改善箇所説明図

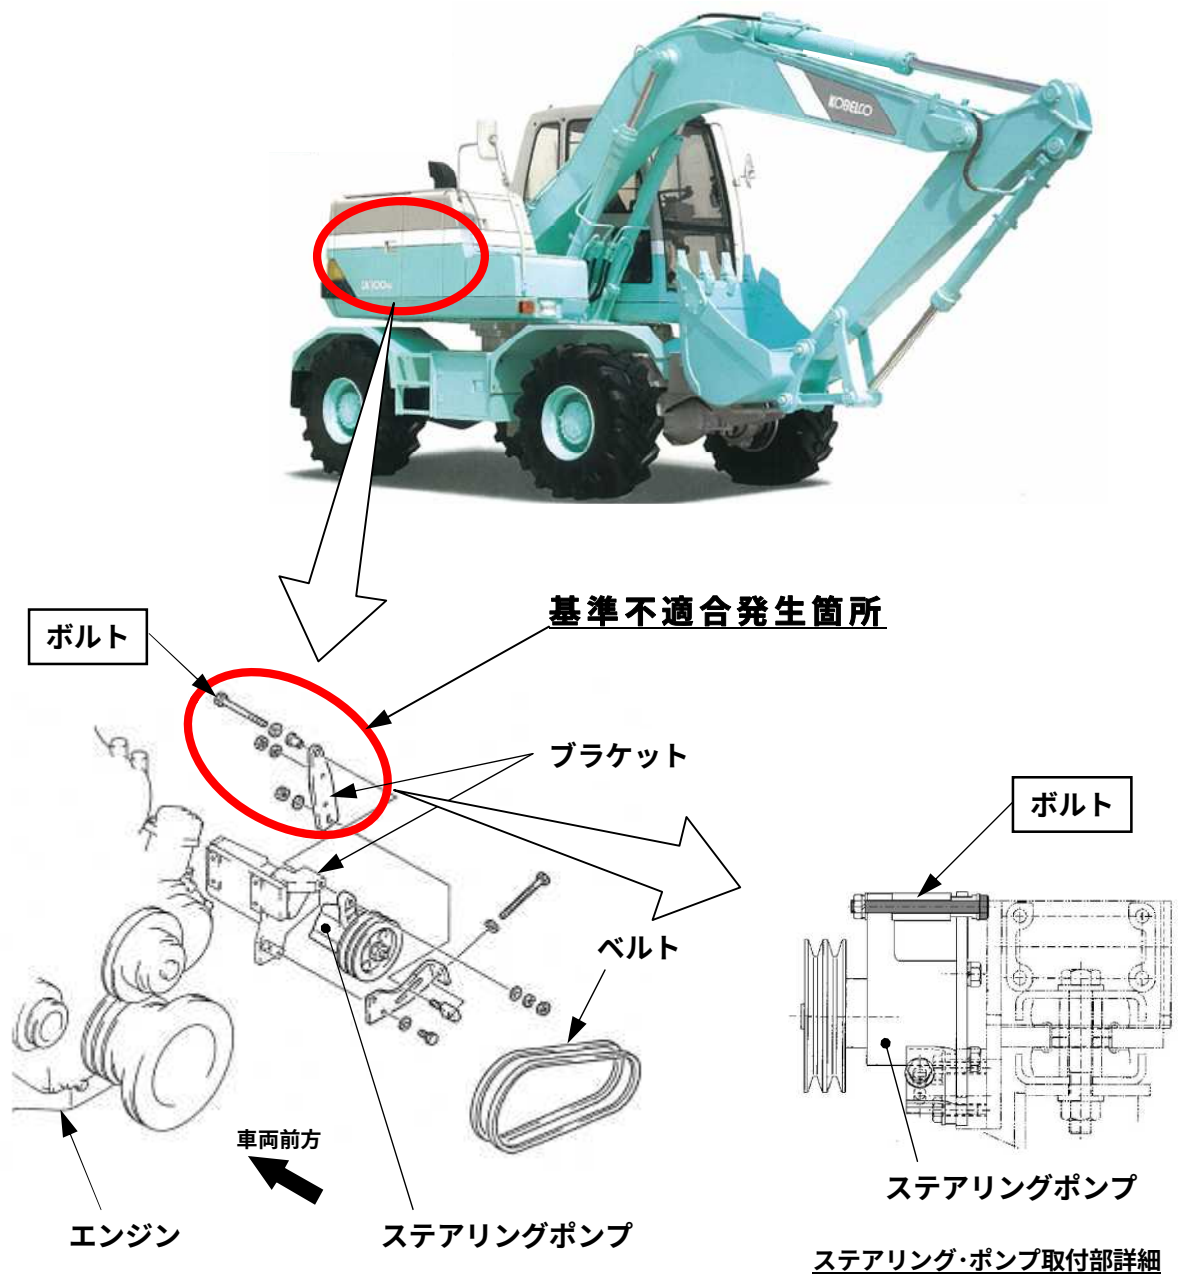
かじ取り装置において、パワーステアリング・ポンプ取付金具の取付穴に加工不良のものがあり、そのままの状態で使用を続けると、パワーステアリング・ポンプ取付ボルトが緩み、最悪の場合、当該取付ボルトが折損し、パワーステアリングの機能が損なわれ、確実なかじ取り操作ができなくなるおそれがある。

全車両、当該ボルトを対策品と交換し、規定トルクで確実に締め付ける。

識別：ブラケットのボルト頭部近傍に白色ペイントを塗布する。
